PRESIDENZA DEL CONSIGLIO DEI MINISTRI
 MESSA IN SICUREZZA DEL SISTEMA
 ACQUEDOTTISTICO DEL PESCHIERA PER
 L'APPROVVIGIONAMENTO IDRICO
 DI ROMA CAPITALE E DELL'AREA METROPOLITANA

Sottoprogetto
 RADDOPPIO VIII SIFONE
 TRATTO CASA VALERIA – USCITA GALLERIA RIPOLI
 FASE 1 – VARIANTE PROGETTUALE
 (con il finanziamento dell'Unione
 europea – Next Generation EU)

PROGETTO ESECUTIVO

RELAZIONE DI ANALISI
 DELLA VINCOLISTICA AMBIENTALE

Figura 1.1: Confronto tra la soluzione del PFTE e varianti su ortofoto

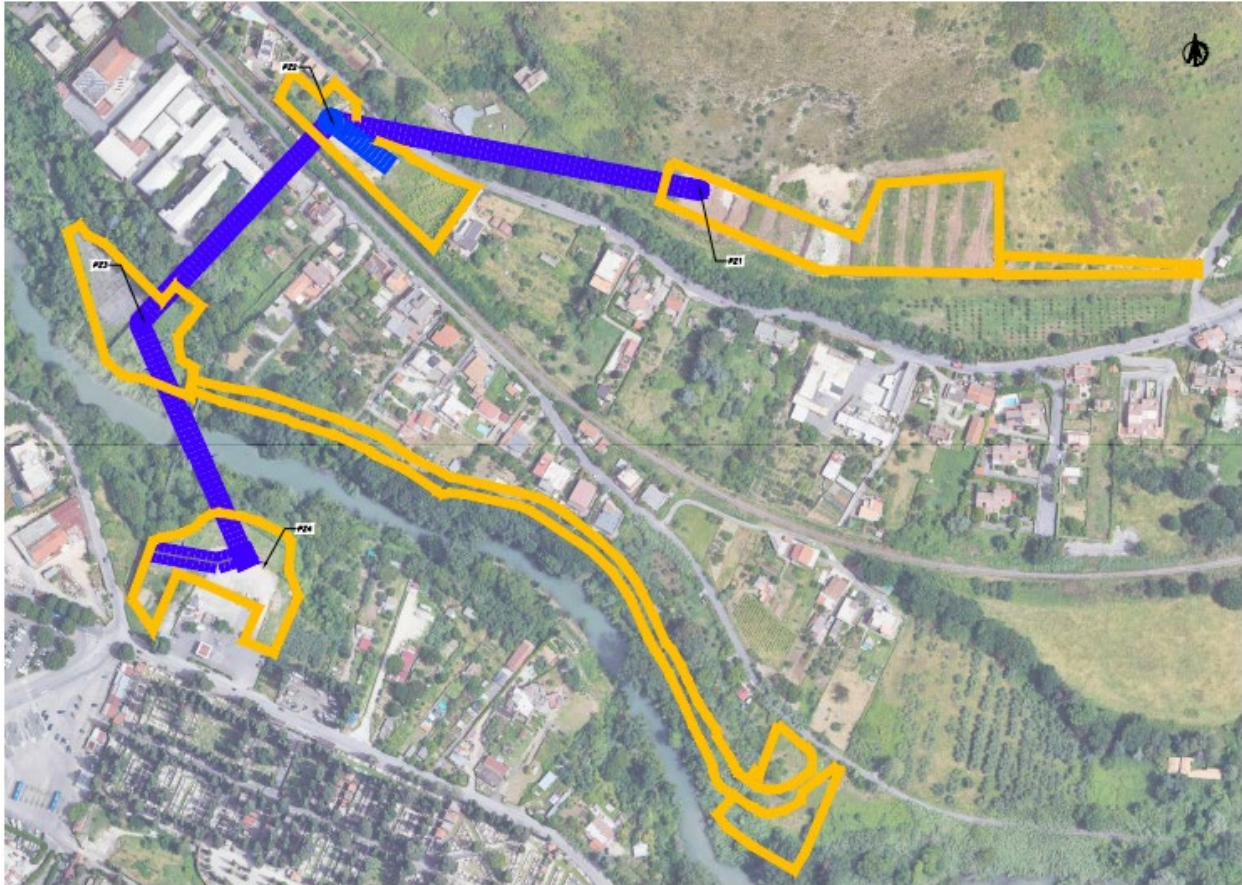
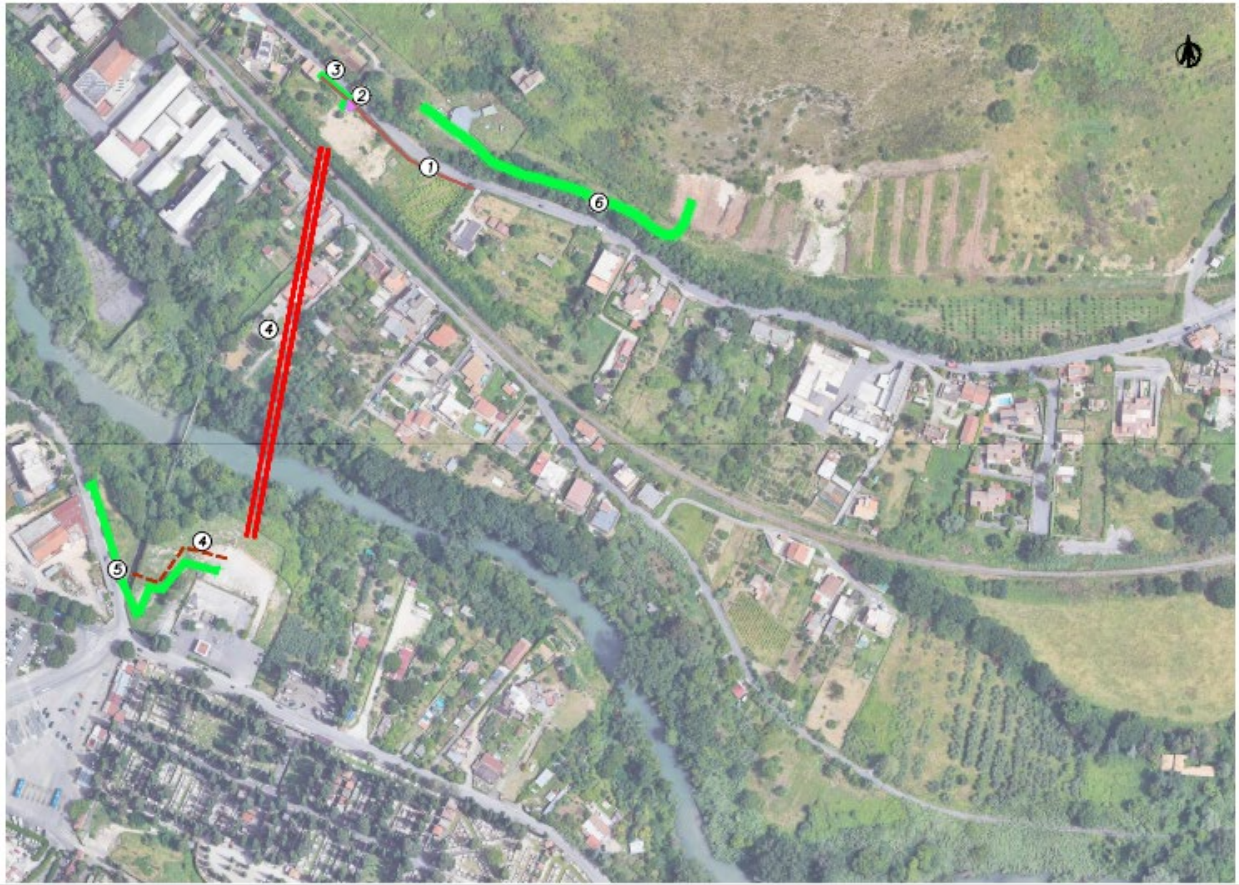
| # | MODIFICA | PFTE | PE | LOCALIZZAZIONE |
|---|---|--------------|--|---|
| 1 | Demolizione e ricostruzione muro lungo la via Tiburtina Valeria | Non previsto | Demolizione e ricostruzione del muro con realizzazione di un manufatto in c.a. intonacato con malta grossolana | In corrispondenza del cantiere PZ2 Si veda l’elaborato A258PE_VP_11_2_Confronto tra la soluzione del PFTE e varianti su ortofoto |
| 2 | Accesso al futuro pozzo PZ2 dalla via Tiburtina Valeria | Non previsto | Realizzazione di un accesso mediante apertura nel futuro muro lungo la via Tiburtina mediante una rampa di accesso e un cancello situato a 4 m dal ciglio stradale | In corrispondenza del cantiere PZ2. Si veda l’elaborato A258PE_VP_11_2_Confronto tra la soluzione del PFTE e varianti su ortofoto |
| 3 | Realizzazione cavidotto per l’allaccio alla rete elettrica ENEL lungo via Tiburtina | Non previsto | Realizzazione, sul muro della nuova rampa di accesso al pozzo PZ2, di una nicchia di idonee misure per contenere i contatori ENEL per l’allaccio alla rete elettrica del pozzo PZ2 | In corrispondenza del cantiere PZ2. Si veda l’elaborato A258PE_VP_11_2- _Confronto tra la soluzione del PFTE e varianti su ortofoto |
| 4 | Eliminazione del pozzo PZ3 e variante di tracciato sotterraneo T2-4 (PZ2-PZ4) con conseguente | Non previsto | I rilievi topografici resi possibili alla fine del mese di febbraio 2024 a seguito dell’abbattimento | In corrispondenza del cantiere PZ3 Si veda l’elaborato |

| # | MODIFICA | PFTE | PE | LOCALIZZAZIONE |
|---|--|--------------|---|--|
| | eliminazione del pozzo PZ3 con relativa area di cantiere e pista di cantiere | | <p>delle vegetazione infestante lungo la sponda destra del fiume Aniene, hanno messo in evidenza condizioni morfologiche molto peggiori rispetto a quanto precedentemente ritenuto sulla base dei rilievi disponibili. Ciò ha indotto a ricercare una soluzione alternativa alla pista PZ3 per il cantiere PZ3, giungendo alla definizione di una variante di tracciato delle condotte sotterranee denominata PZ2-PZ4 che unisce direttamente questi ultimi pozzi con un solo tratto rettilineo evitando in tal modo di realizzare il pozzo PZ3.</p> <p>L'eliminazione del pozzo PZ3 con la variante PZ2-PZ4 consente di eliminare la necessità di realizzare una pista di cantiere lungo la sponda destra del fiume Aniene</p> | A258PE_VP_11_2_Confronto tra la soluzione del PFTE e varianti su ortofoto |
| 4 | Realizzazione n. 2 tubazioni di scarico acque DN600, DN700 in canale di scarico esistente del calice VIII Sifone | Non prevista | <p>Ai fini del rispetto delle prescrizioni di RFI il pozzo PZ4, in sostituzione di quanto già previsto e autorizzato per il pozzo PZ3, è stato dotato di uno scarico per il conferimento delle</p> | <p>In corrispondenza del cantiere PZ4</p> <p>Si veda l'elaborato A258PE_VP_11_2_Confronto tra la soluzione del PFTE e varianti su ortofoto</p> |

| # | MODIFICA | PFTE | PE | LOCALIZZAZIONE |
|---|---|--------------|---|---|
| 5 | Realizzazione cavidotto elettrico su via Acquaregna | Non previsto | Il gestore elettrico (ENEL) non ha ritenuto possibile la realizzazione della cabina elettrica MT interrata all'interno dell'area del cantiere PZ4. Il PE ha sviluppato un cavidotto interrato lungo la via Acquaregna per collegare direttamente il pozzo PZ4 alla cabina ENEL ivi presente | In corrispondenza del cantiere PZ4 Si veda l'elaborato A258PE_VP_11_2_Confronto tra la soluzione del PFTE e varianti su ortofoto |
| 6 | Realizzazione cavidotto per il pozzo PZ1 | Non previsto | È stato progettato il cavidotto interrato per il collegamento elettrico del pozzo PZ1 | In corrispondenza del cantiere PZ1 Si veda l'elaborato A258PE_VP_11_2_Confronto tra la soluzione del PFTE e varianti su ortofoto |
